**AVIS RELATIF À LA PROTECTION
CONTRE LES EVENTUELS EFFETS NOCIFS ET NUISANCES
PROVOQUÉS PAR LES RAYONNEMENTS NON IONISANTS
GÉNÉRÉS PAR DES ANTENNES ÉMETTRICES STATIONNAIRES**

Commune : BOUSSU - Exploitant : TELENET GROUP

Référence exploitant : HT1616L

Rapport n° 1753 / 2024

Figure 1 : Vue en plan des lieux de séjour et des points de contrôle

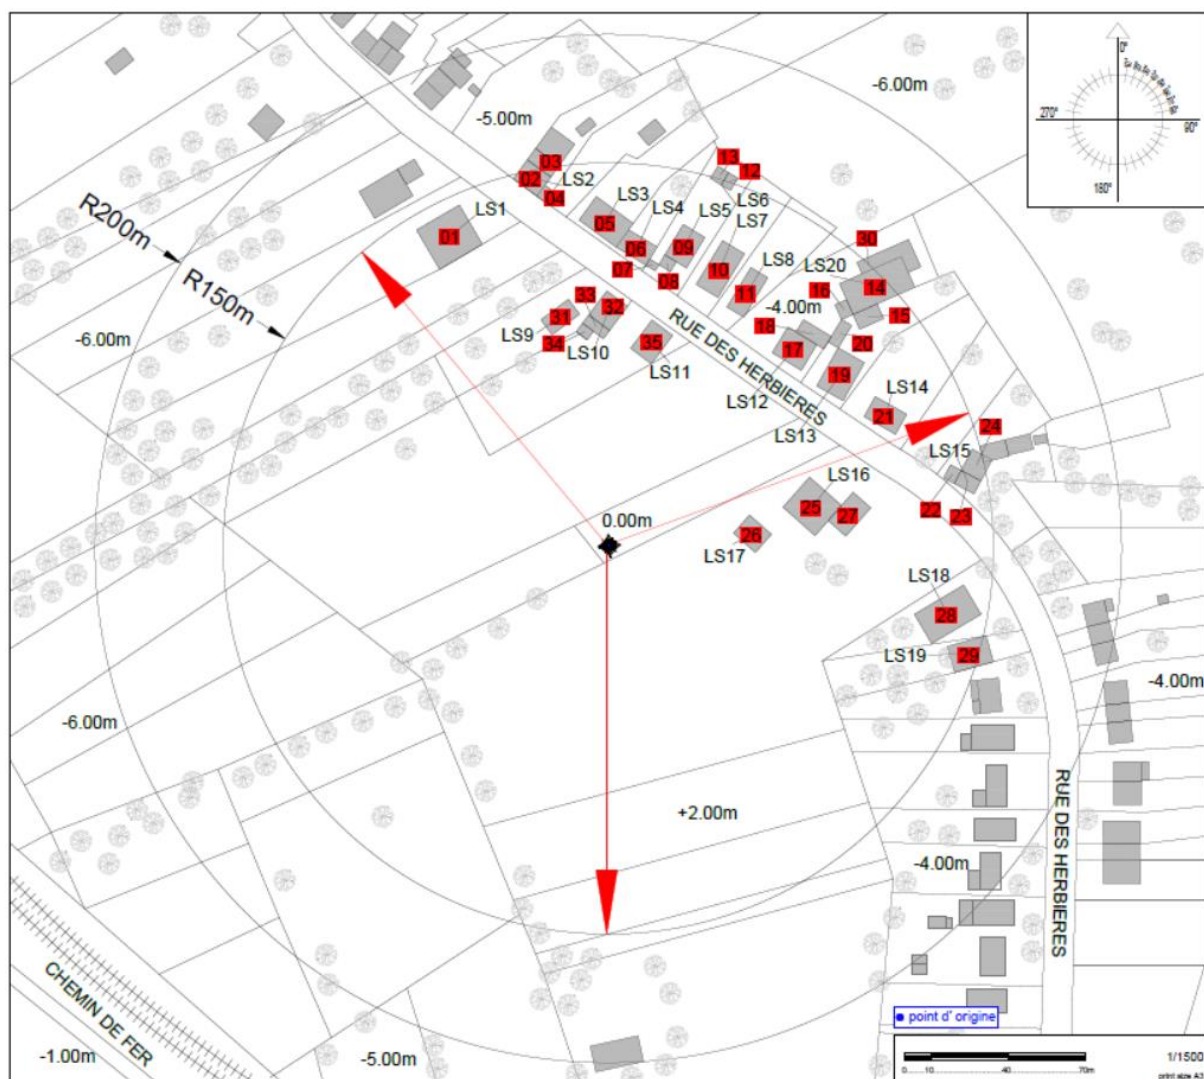
Les fréquences d'émission, la puissance rayonnée par chacune des antennes et leur gain permettent de déterminer le rayon de la zone à analyser. Tout dépassement de la limite par installation est exclu en dehors de cette zone. Le tableau 2 reprend les 35 LS² pour lesquels l'indice d'exposition est le plus élevé. Les différentes colonnes indiquent :

- le numéro du point de contrôle repris sur un des plans de la figure 1;
- le numéro du LS dans lequel se trouve le point de contrôle de la 1^{ère} colonne ;
- l'atténuation d'obstacle prise en compte pour le calcul de l'indice d'exposition dans le LS ;
- le résultat du calcul de l'indice d'exposition.

N° point de contrôle	LS	Atténuation (dB)	Indice d'exposition relatif à la limite par installation IE_i
25	LS16	3,0	0,472
26	LS17	3,0	0,297
19	LS13	3,0	0,275
21	LS14	3,0	0,272
32	LS10	3,0	0,249
33	LS10	3,0	0,248
17	LS12	3,0	0,229
1	LS1	3,0	0,210
20	LS13	3,0	0,207
18	LS12	3,0	0,205
22	LS15	3,0	0,205
31	LS9	3,0	0,195
23	LS15	3,0	0,189
15	LS20	3,0	0,179
35	LS11	3,0	0,179
24	LS15	3,0	0,177
16	LS20	3,0	0,176
11	LS8	3,0	0,172
6	LS4	3,0	0,169
7	LS4	3,0	0,166
28	LS18	3,0	0,162
4	LS2	3,0	0,160
8	LS5	3,0	0,159
5	LS3	3,0	0,159
10	LS7	3,0	0,156
2	LS2	3,0	0,147
14	LS20	3,0	0,145
9	LS5	3,0	0,144
3	LS2	3,0	0,130
30	LS20	3,0	0,128
29	LS19	3,0	0,119
12	LS6	3,0	0,092
13	LS6	3,0	0,090
34	LS10	3,0	0,068
27	LS16	3,0	0,052

En ce qui concerne les antennes de l'installation mentionnées dans le tableau 1, la distance maximale à laquelle la limite pourrait être atteinte, à l'extérieur, est égale à 93,5 m. S'il n'y a pas de LS à une distance inférieure, les antennes respectent forcément la limite d'immission.

Dans le cas des LS situés à l'intérieur des bâtiments, une atténuation d'obstacle est prise en compte et il en résulte que la distance maximale à laquelle la limite pourrait être atteinte se réduit à 66,2 m.

Figure 2 : Vue en plan des installations d'antennes dans un rayon de 300 mètres autour de l'installation faisant l'objet de la demande d'avis

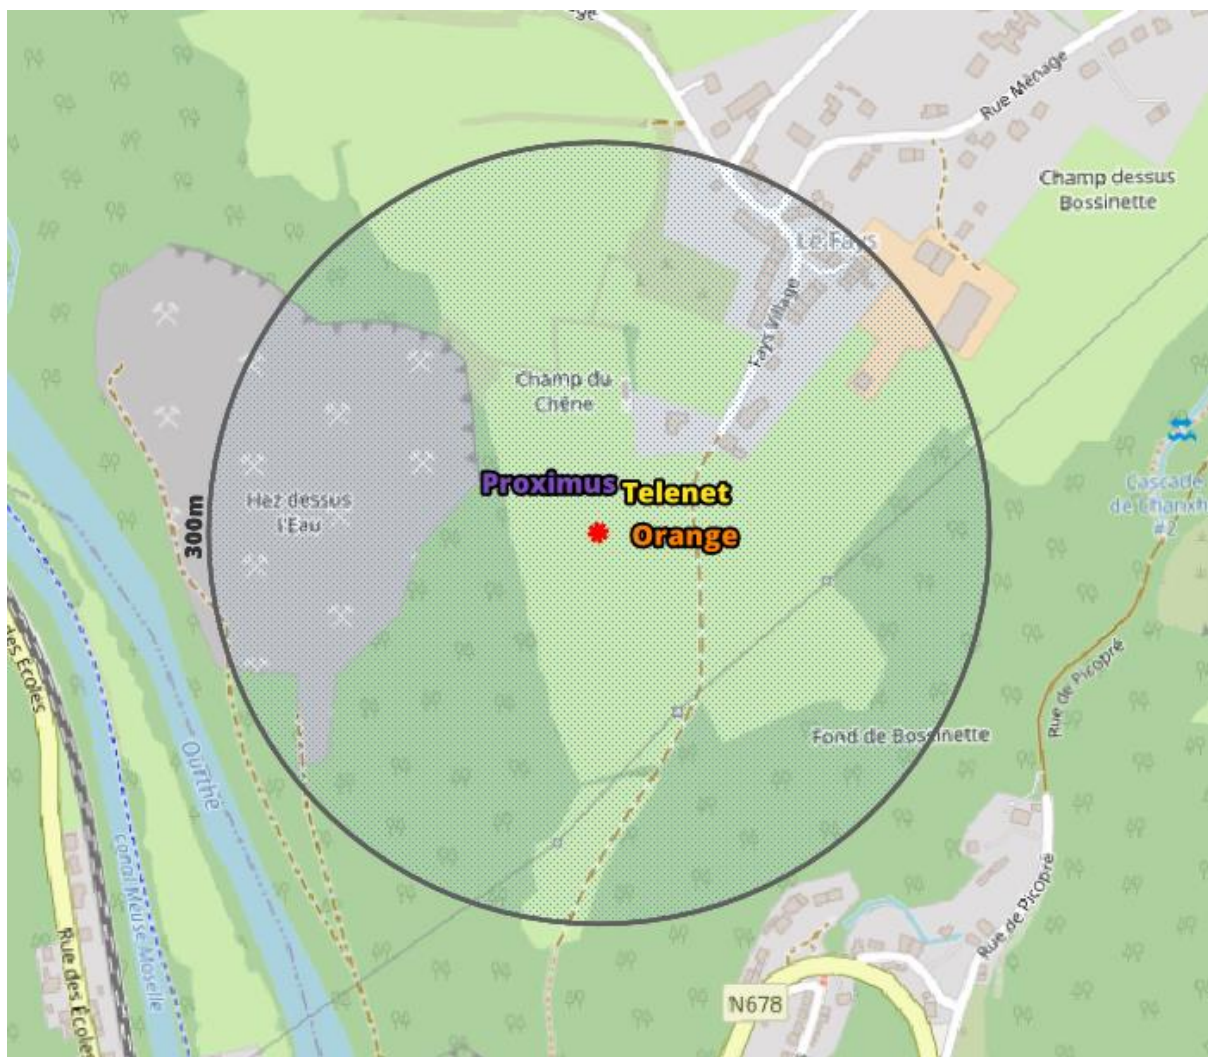
Le plan en projection verticale de la figure 2 indique la localisation des installations d'antennes émettrices stationnaires visées par le décret et situées dans un rayon de 300 mètres autour de l'installation référencée dans le paragraphe 2 et localisée au centre du cercle. Les données de localisation de ces antennes et les avis correspondant sont accessibles via le cadastre en ligne des antennes émettrices stationnaires⁶. Les installations prises en compte dans l'évaluation du respect de la limite cumulative sont les installations d'antennes émettrices déclarées en service par l'exploitant à la date du présent avis, à l'exception de l'installation référencée dans le paragraphe 2 et éventuellement d'autres installations ayant fait l'objet d'une demande d'avis à la même date et qui sont situées à l'intérieur de la zone de 300 mètres de rayon.

- il y a au plus 4 installations d'antennes émettrices stationnaires présentes dans la zone d'évaluation de 300 mètres de rayon représentée dans la figure 2, y inclus l'installation référencée dans le paragraphe 2 : la limite cumulative définie à l'article 4, §2 du décret est nécessairement respectée dans les lieux de séjour à l'intérieur de la zone d'évaluation de 300 mètres de rayon ;

- b) il y a exactement 5 installations d'antennes émettrices stationnaires présentes dans la zone d'évaluation de 300 mètres de rayon représentée dans la figure 2, y inclus l'installation référencée dans le paragraphe 2 et il existe, pour 3 ou 4 de ces installations, un avis attestant le respect de la limite abrogée de 3 V/m : la limite cumulative définie à l'article 4, §2 du décret est nécessairement respectée dans les lieux de séjour à l'intérieur de la zone d'évaluation de 300 mètres de rayon ;

- c) dans tous les autres cas, il a été vérifié que la limite cumulative définie à l'article 4, §2 du décret n'est pas dépassée dans les lieux de séjour sur base du nombre d'installations localisées dans la zone d'évaluation de 300 mètres de rayon représentée dans la figure 2, de leur localisation ainsi que des données inscrites dans la figure 1 et au paragraphe 4 du présent avis et dans les avis attestant le respect de la limite par installation ou de la limite abrogée de 3 V/m relatifs aux autres installations reprises dans la figure 2.

Compte tenu des considérations ci-dessus, il apparaît que l'intensité du rayonnement électromagnétique généré, dans les lieux de séjour situés dans un rayon de 300 mètres autour de l'installation référencée dans le paragraphe 2, par l'ensemble des antennes émettrices stationnaires de l'ensemble des exploitants du même site d'antennes émettrices stationnaires respecte la limite fixée à l'article 4, § 2 du décret.
